改善箇所説明図

対象車両外観

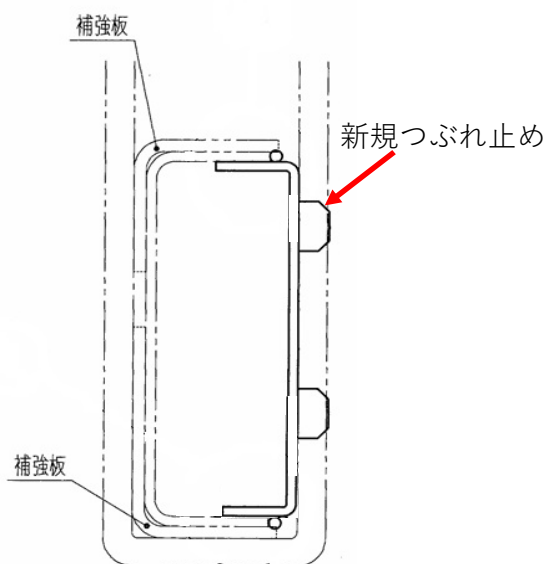
改善前

改善後

つぶれ止めが脱落していた場合

クレーン架装を行ったトラックにおいて、荷台とシャシフレームをUボルトで締結する際に取り付けるつぶれ止めの加工工程が不適切なため、車両振動等で当該つぶれ止めがシャシフレームから脱落し、他の交通を妨げるおそれがある。

全車両、つぶれ止めを対策品に交換する。
